Forum mondial de l'harmonisation des Règlements concernant les véhicules

Proposition de complément 1 à la série 07 d'amendements au Règlement n° 107 (Construction générale des autobus et autocars)

Complément 1 à la série 07 d'amendements au Règlement n° 107 (Construction générale des autobus et autocars)

Figure 12B

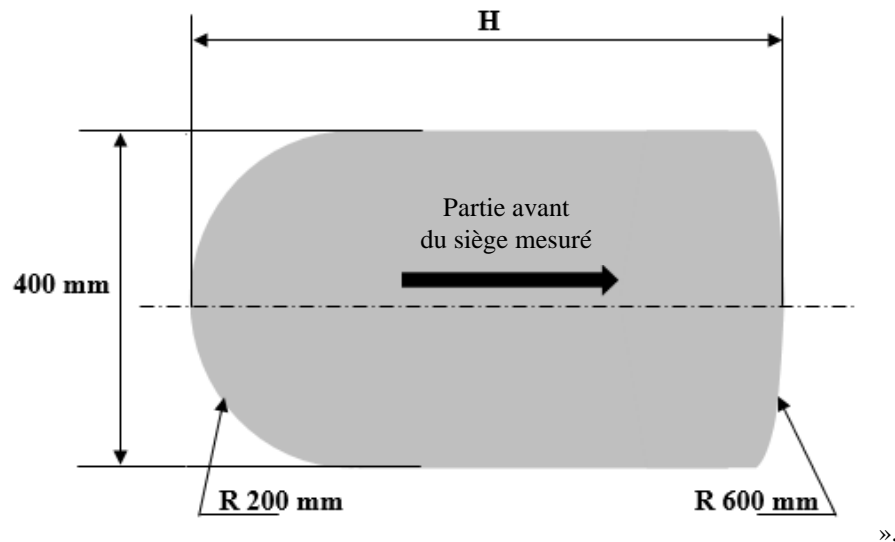
« 7.7.8.4 Espacement des sièges (voir annexe 4, fig. 12A et 12B)

7.7.8.4.1 Dans le cas de sièges orientés dans le même sens, la distance entre la face avant du dossier d'un siège et la face arrière du dossier du siège qui le précède (dimension H), mesurée horizontalement, parallèlement au plan longitudinal du véhicule et à toute hauteur comprise entre le niveau de la face supérieure du coussin et un point situé à 620 mm au-dessus du plancher, ne doit pas être inférieure à :

<i>H</i>	
Classes I, A et B	650 mm
Classes II et III	680 mm

7.7.8.4.2 Toutes les dimensions doivent être mesurées coussins et dossiers non comprimés, à l'aide du gabarit d'essai de la figure 12B de l'annexe 4. ».

Gabarit d'essai pour la dimension H (voir annexe 3, par. 7.7.8.4.2)

Épaisseur du gabarit : 5 mm maximum
